Rapport de l'Inspection des installations classées

Visite d'inspection du 07/11/2024

Exploitant : société SAEML 3D ENERGIES
Installation : Voulmentin (79150)
Siège social : 336 avenue de Paris - 79000 Niort

Contexte de l'inspection : Inspection PPC après mise en service de l'installation

N° 2 : CONSEQUENCES D'UN POSSIBLE CHANGEMENT D'USAGE DE TERRAINS VOISINS

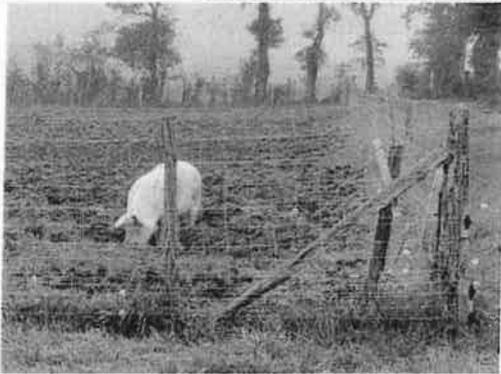
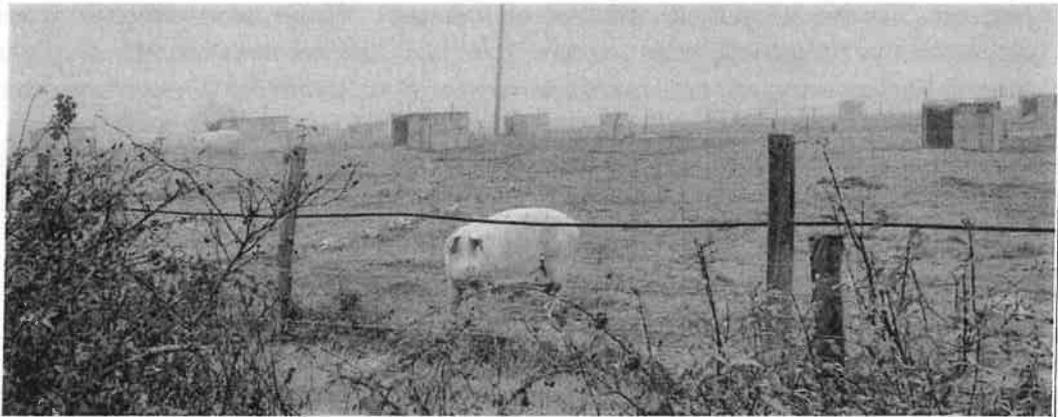
Prescription contrôlée : L'étude des dangers incluse dans la demande d'autorisation de 2011 (en particulier, l'évaluation des niveaux de risques accidentels) couvre-t-elle la situation aujourd'hui constatée : présence d'un élevage de porcs d'une trentaine d'hectares, près des éoliennes E1 et E5, qui suppose une activité humaine régulière autour de ces deux éoliennes ?

Le 07/11/2024, nous constatons que les terrains bordant à l'Ouest et au Sud les éoliennes E1 et E5 sont occupés par un élevage (extensif ou semi-extensif) de cochons en plein air.

Cette activité voisine du parc éolien n'existait pas, au moment de sa demande d'autorisation d'exploiter de Novembre 2011, au regard des indications notées dans l'étude des dangers (version complétée de Mars 2023 ; voir pages 35, 77, 87). L'élevage comporte une activité humaine ; elle est modeste mais supérieure à celle prise en compte par l'étude des dangers.

Il s'agit d'une modification de la description de l'état initial du site d'implantation (et, potentiellement, des niveaux de risque associés aux phénomènes dangereux) figurant dans le dossier de demande d'autorisation du projet éolien. La société SAEML 3D ENERGIES n'a pas réalisé l'actualisation de son étude des dangers, qui représente l'élément d'appréciation principal du porté à connaissance nécessaire en application de l'article R.181-86. La réglementation acoustique ne semble pas créer de nouvelle zone à émergence réglementée, dans ce cas de figure, sous réserve des cas particuliers définis à l'article 2.1 de l'arrêté ministériel du 26/08/2011 modifié.

Proposition de suites : Demande d'action corrective

Proposition de délais : 8 mois
